BLOC 4

Dept. Bureau Etude	Created by Baptiste Morvan 25/02/2026
	Document type
	itle Paserelle perçage
	All in mm

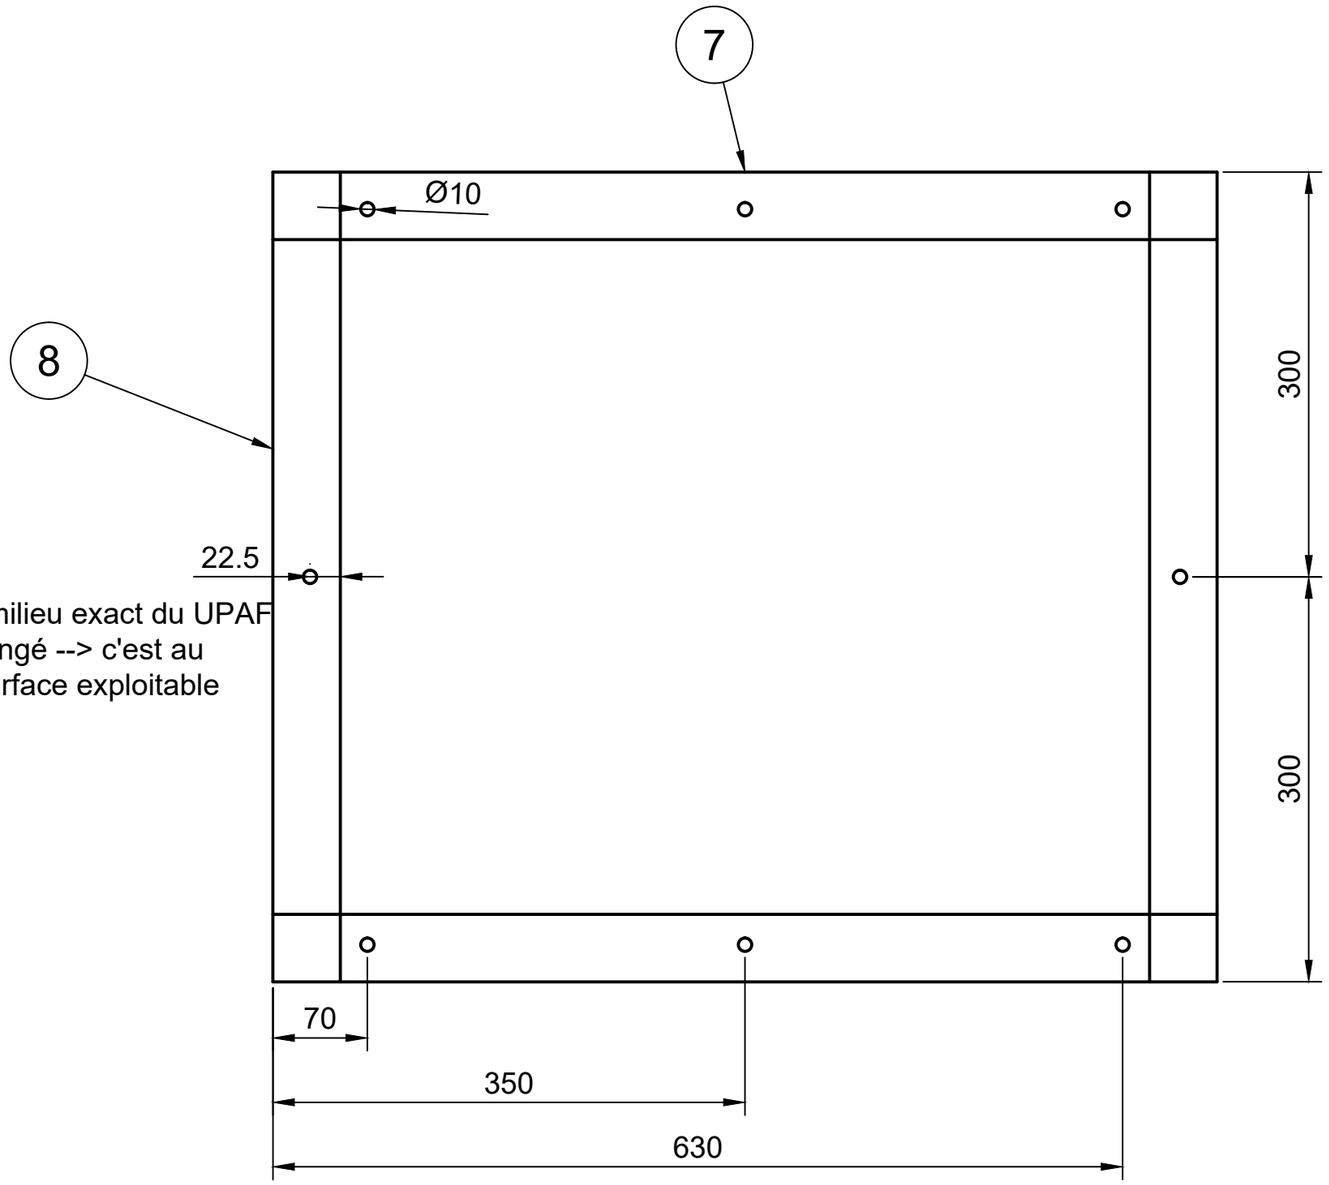
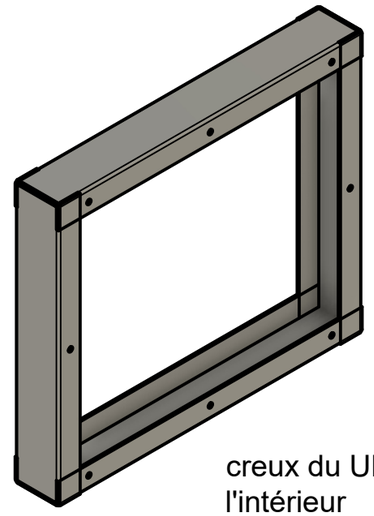
trous pas au milieu exact du UPAF à cause du congé --> c'est au milieu de la surface exploitable

creux du UPAF à l'intérieur
